UL.	Bly	Jungley-
01	16.09.2021	IFC-Issued for Construction/Выпущено для строительства	R.Ibragimova	V.Schukin	V.Leonov
Rev./	Date/	Description/Описание	Developed by/	Checked by/	Approved by
Изм.	Дата	Description/ Ondeadde	Разработал	Проверил	Этвердил
		ry information and is intended for use by Arctic LNG2 LLC authorized personnel or companies on

079322C-AWP1A-300-CS-KMD-06380-M-0001 Завод СПГ и СГК на ОГТ Изм. Кол.уч. Лист №док. Подпись Дата Стадия Лист Листов 3-TMP-005-DA Deck A. Beams Under Stair Towers Разработал Р.Ибрагимова (46.09.2021 3-ТМР-005-DA Палуба А. Балки под лестничные клетки BUfu 16.09.2021 В.Щукин Ma 16.09.2021 Г.Максимов Mark H.3P5.SB-160B/001/ ВЕЛЕССТР () Й Отправочная марка H.3P5.SB-160B/001 Т.контр. Утвердил В./Іеонов 16.09.2021

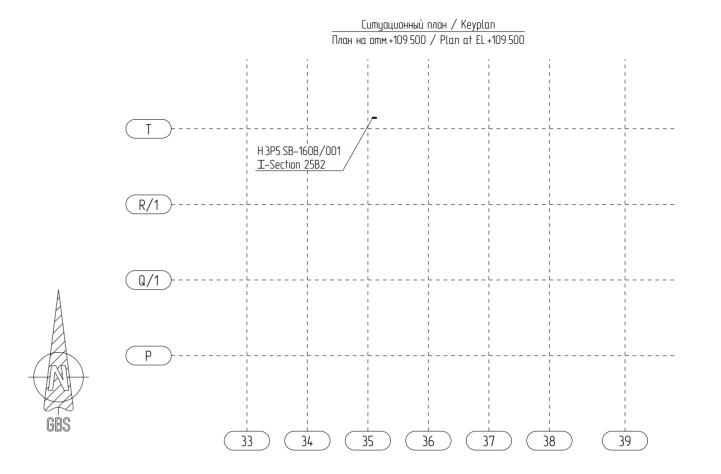
Take off the fillet

Take off the fillet
